监理工程师通知单

工程名称：新沂市 35 万千瓦（一期 25 万千瓦）户用分布式光伏项目

编号：ZHJL-XY-TZD-AZ-032

内 容：关于监理方验收检查问题整改通知

图片 1

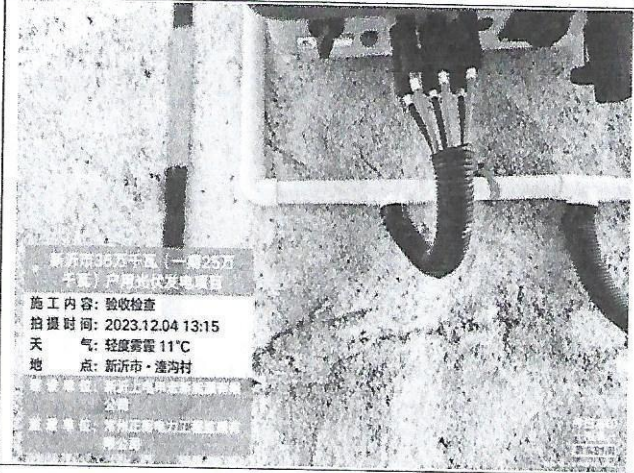
- 1、王庆年、接地扁铁未焊接未按要求焊接；
- 2、王庆夫、张同辉逆变器未贴 logo
- 3、葛新坤、张同辉、王庆夫电缆引下墙未使用三通管；
- 4、葛沂坤、王庆年、王光宴、王庆夫、王荣岁、张同辉支架，扁铁，螺丝生锈；
- 5、王庆夫、逆变器电表箱接地不符合要求；
- 6、葛新坤、组件表面脏污，地面脏污；
- 7、葛新坤、王光宴、王庆夫、张同辉防水不符合要求，太薄或产生开裂；
- 8、王庆夫、张同辉未安装穿刺垫片
- 9、王光宴、张同辉农户反应组件间漏水，防水未做全
- 10、王光宴农户反应组件不平
- 11、王荣岁逆变器电缆未编号
- 12、王荣岁农户反映组件上面雨水直接落在电表箱上
